三峡移民安置小区

方案变更图

建设单位：明溪县城关乡人民政府

设计变更内容简述

变更后一层平面图

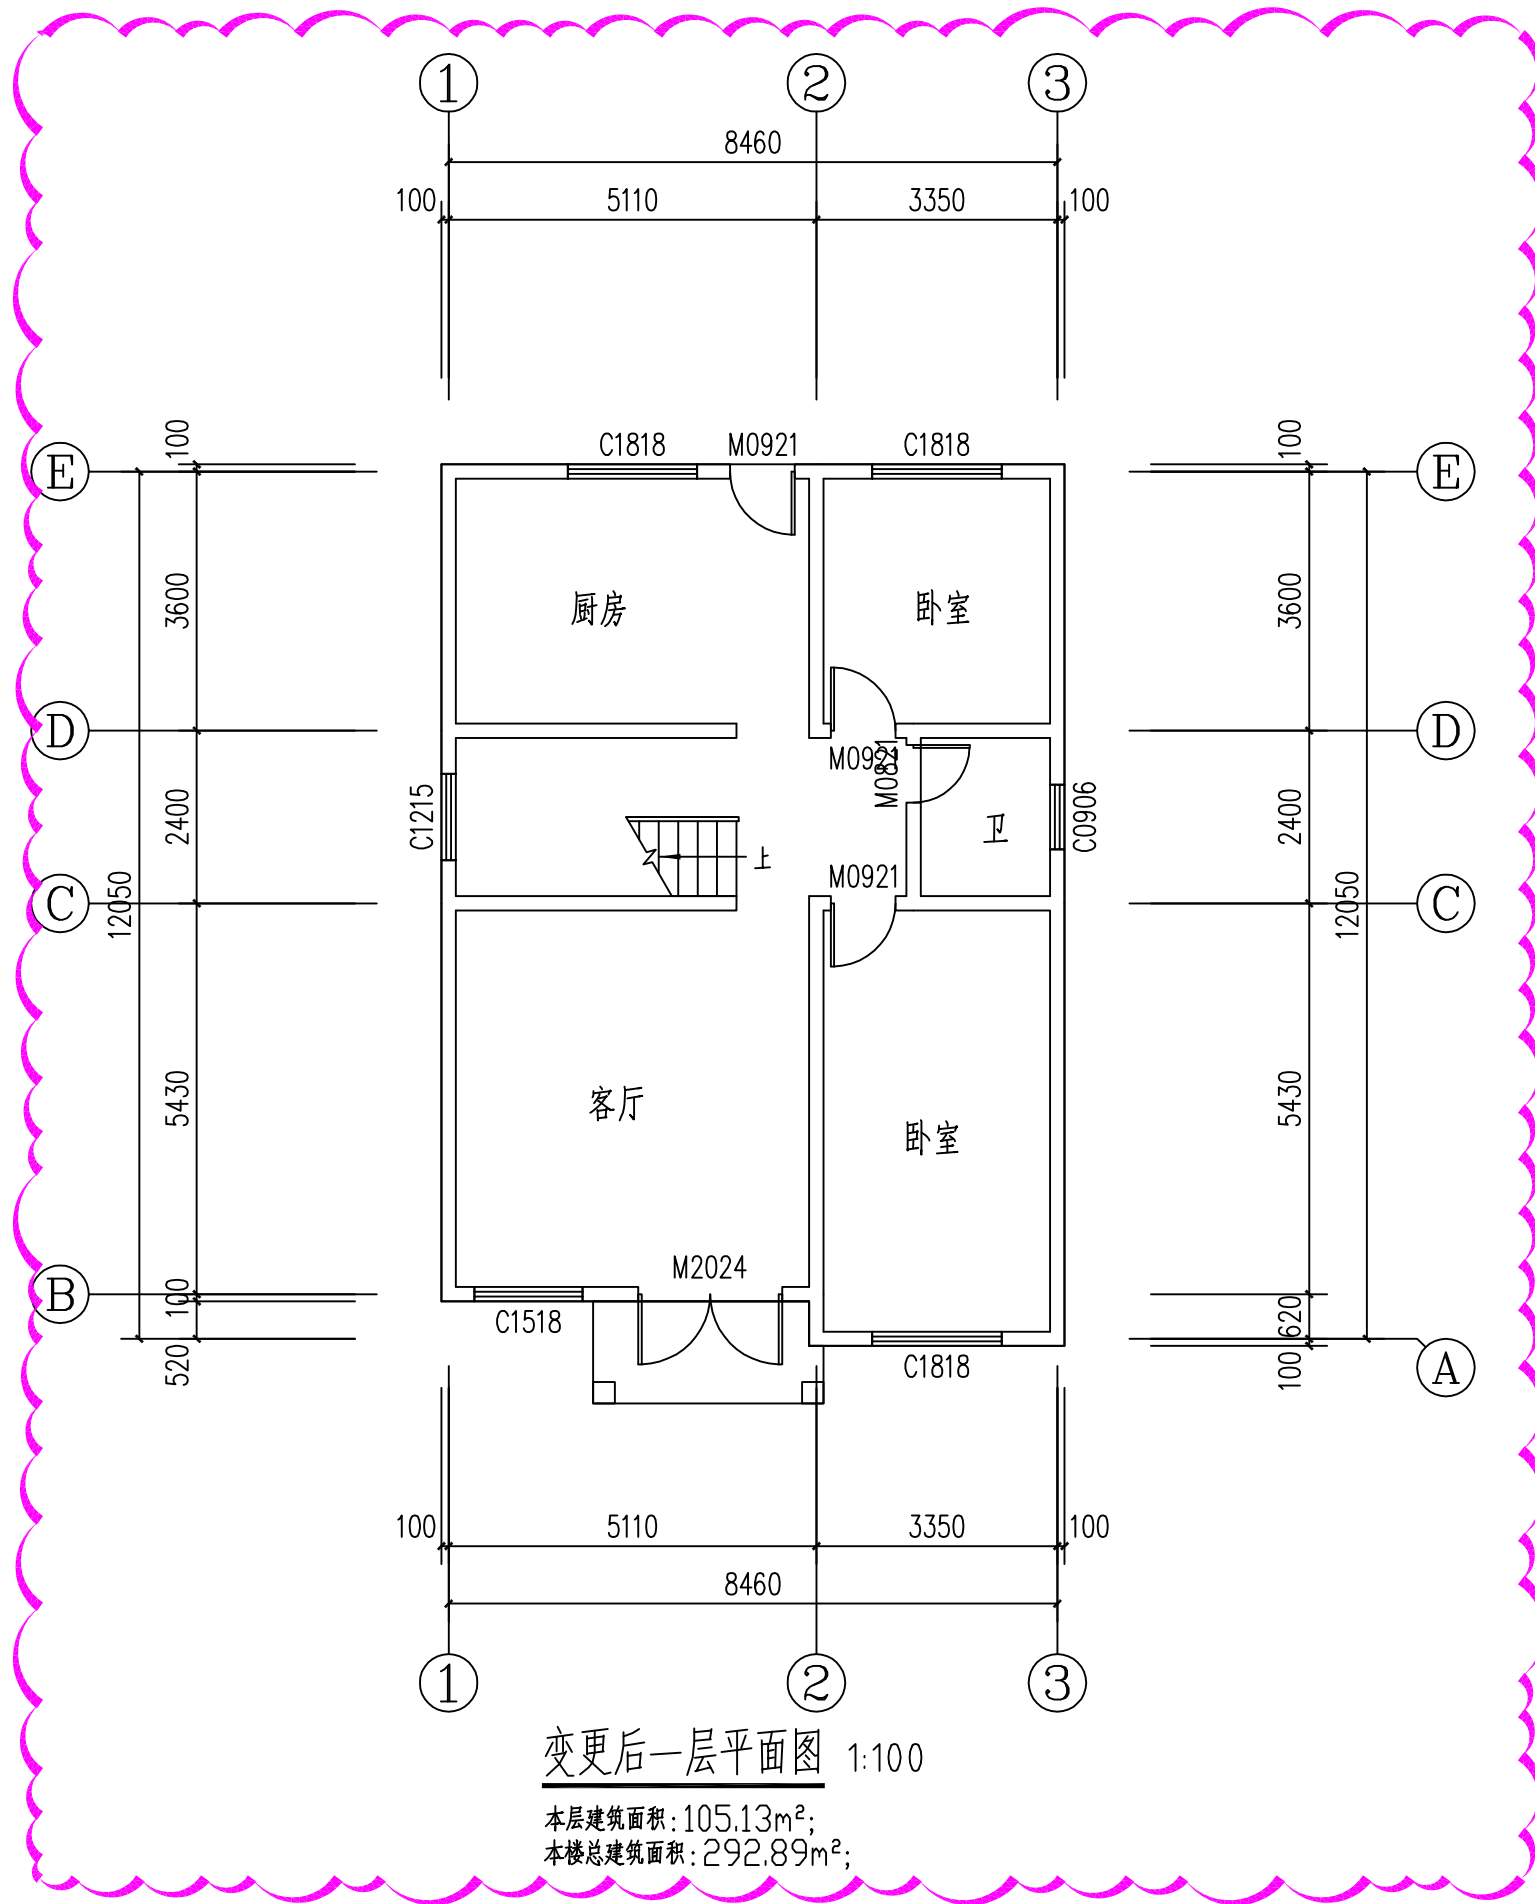
原有车库变更为卧室, 室内布局尺寸调整, 室外台阶3步变更为1步

变更后二层平面图 1:100

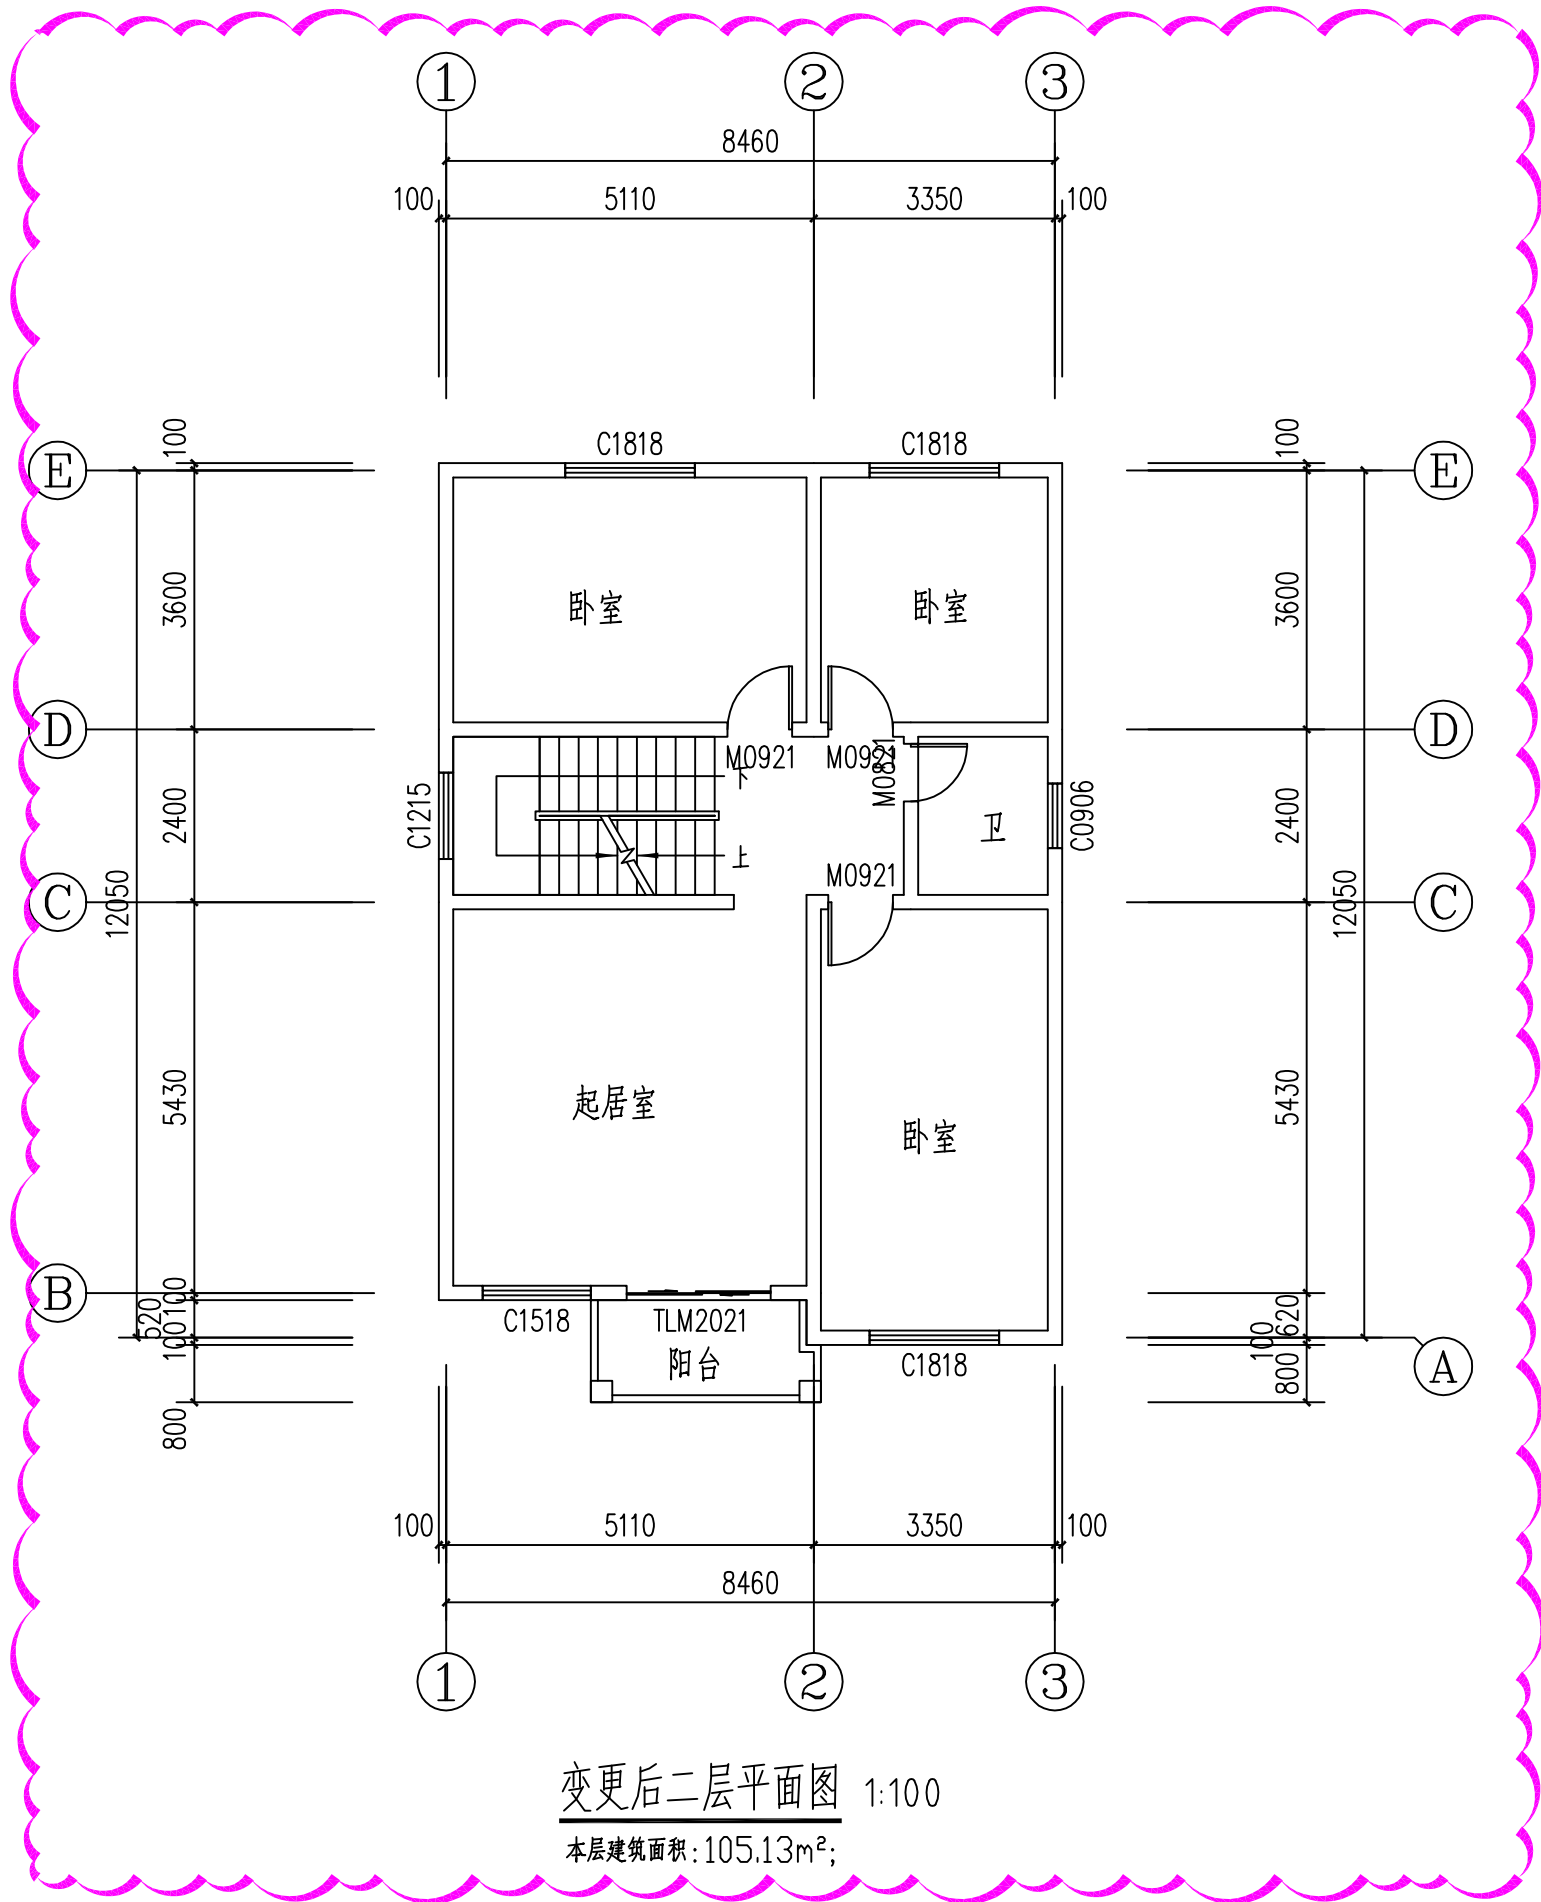
2-3轴交A-C轴卧室内取消卫生间,室内布局尺寸调整

变更后三层平面图 1:100

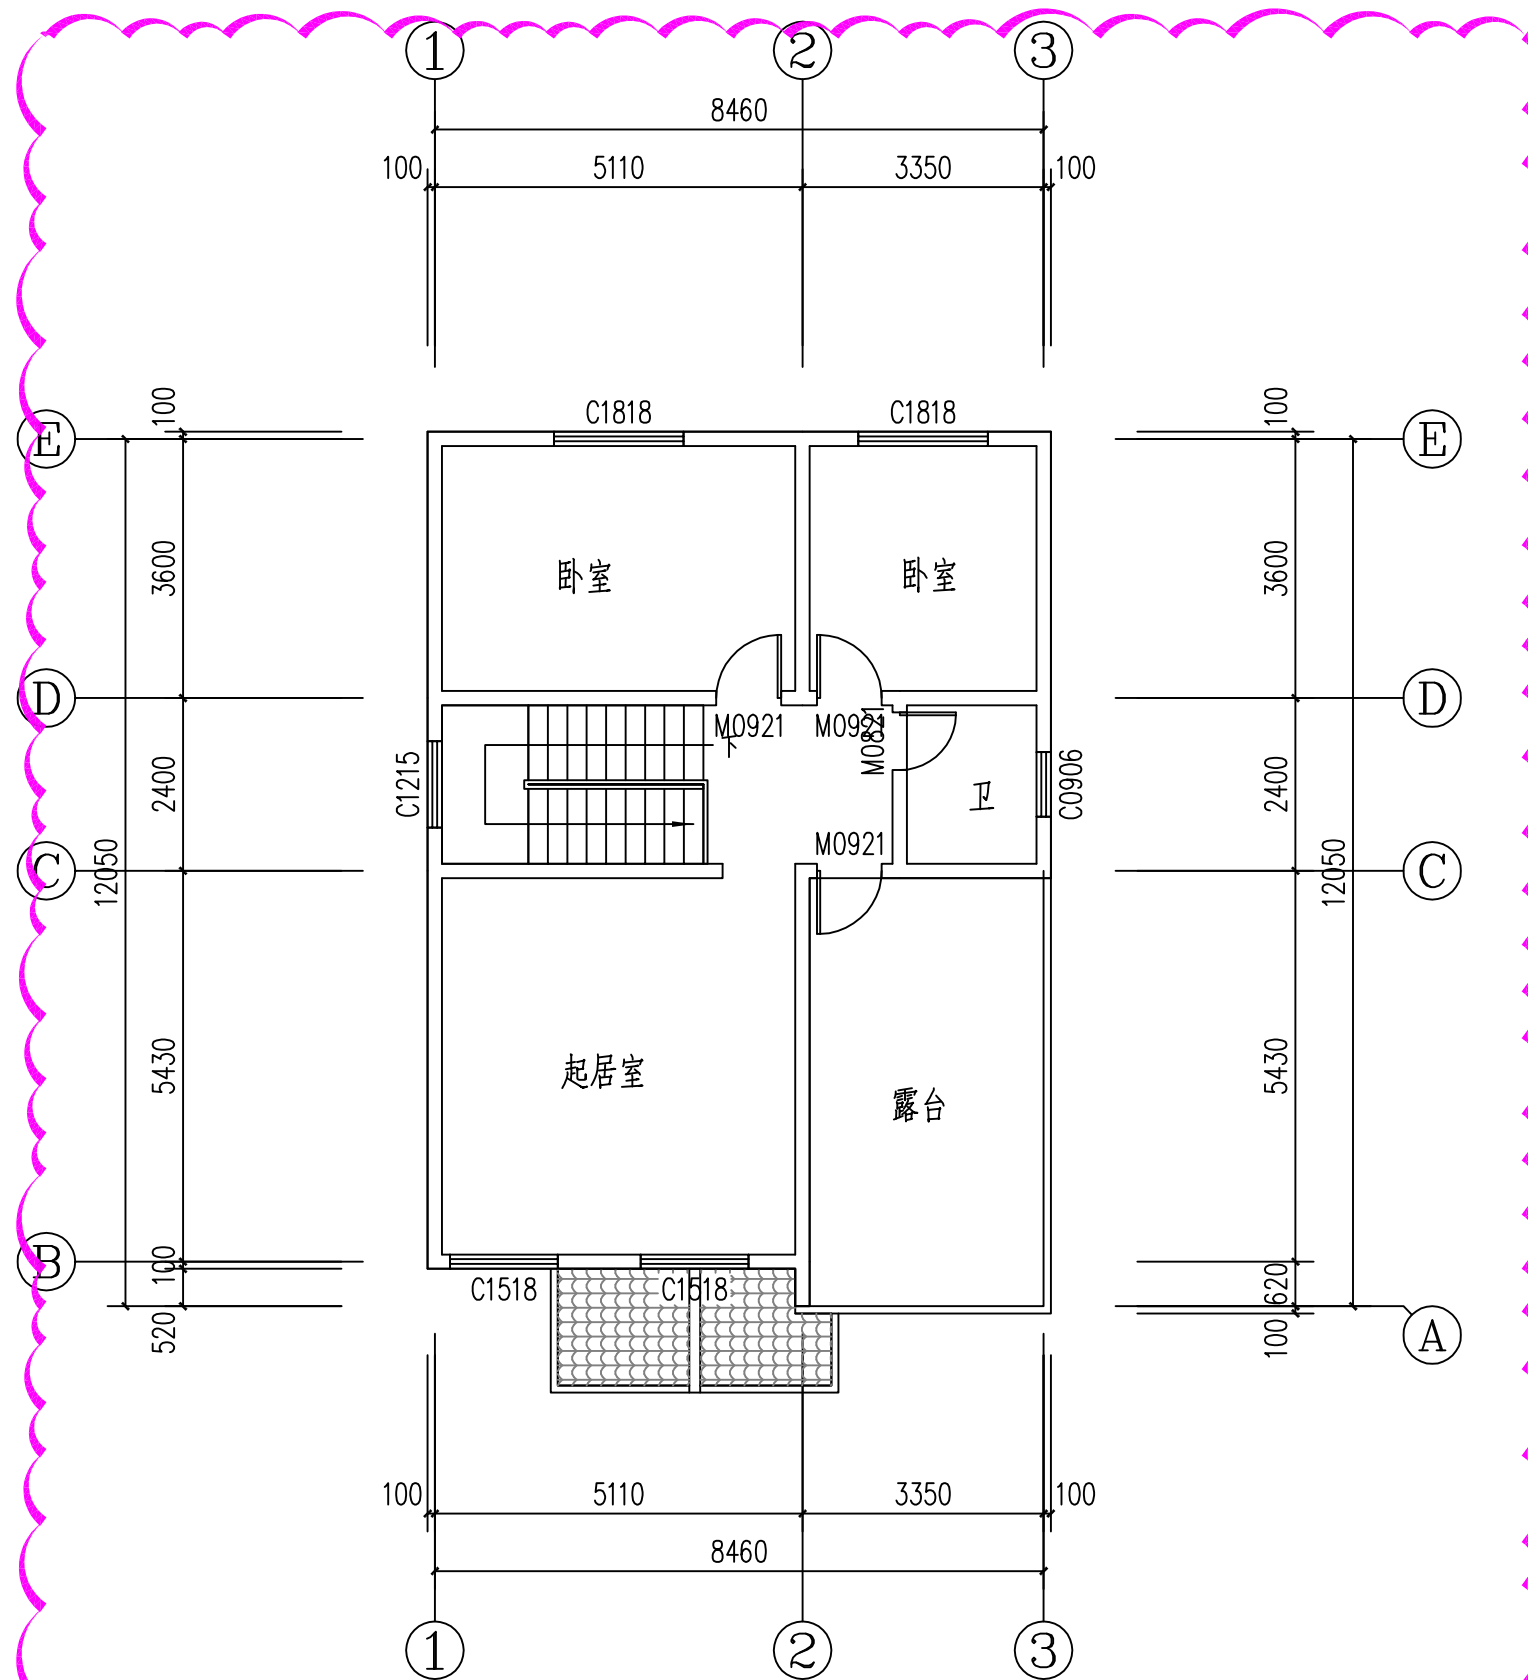
室内布局尺寸调整

变更屋顶平面图 1:100

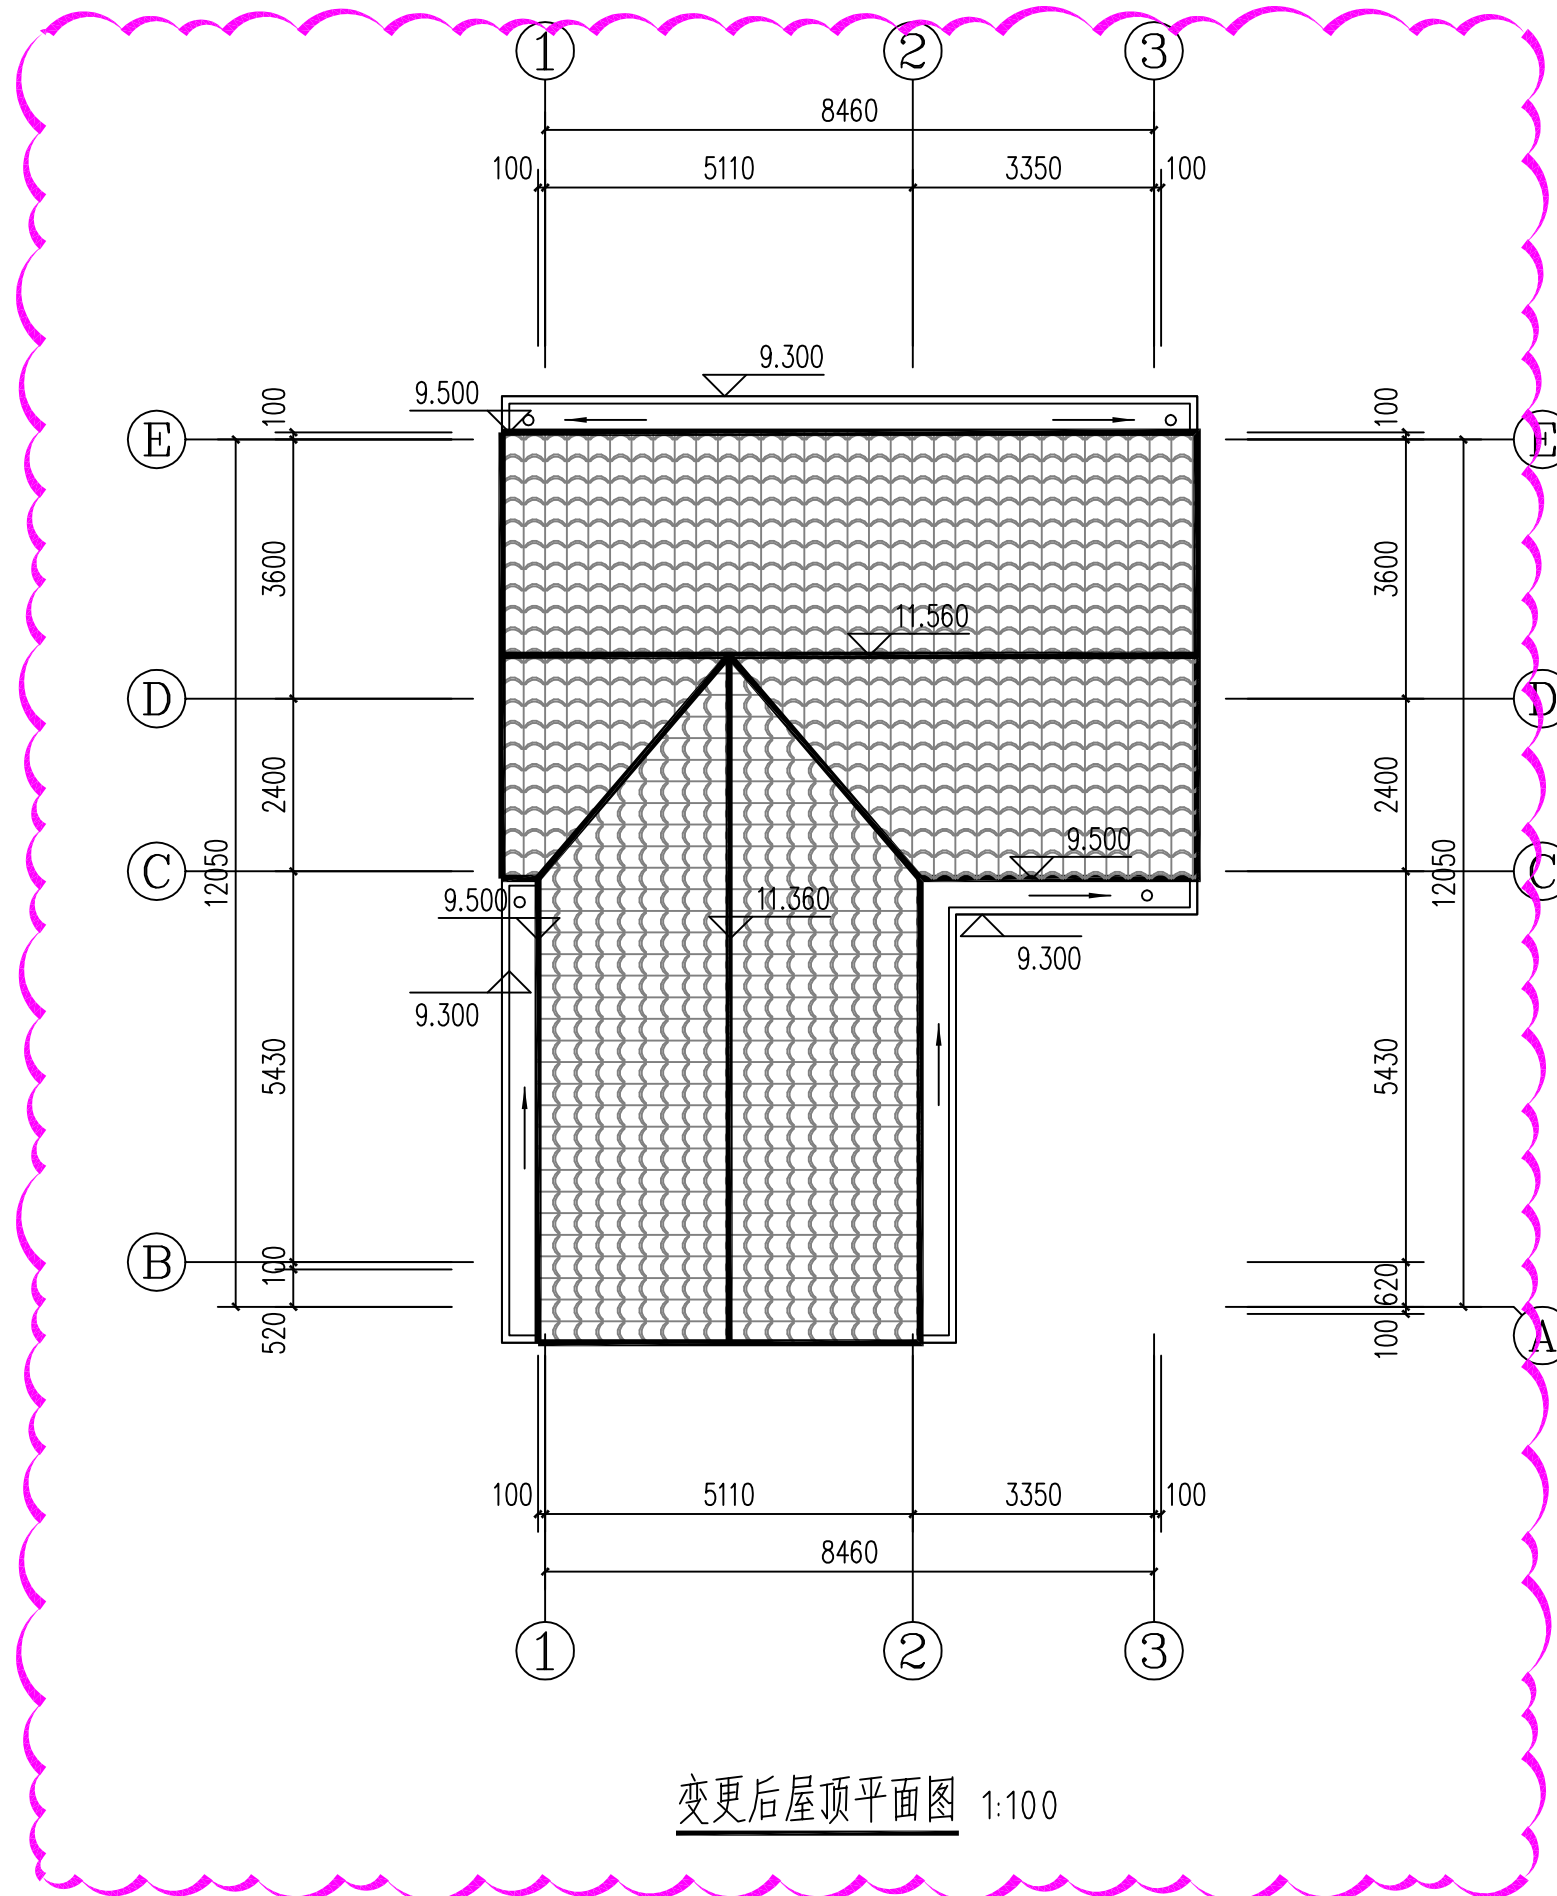
屋面尺寸调整
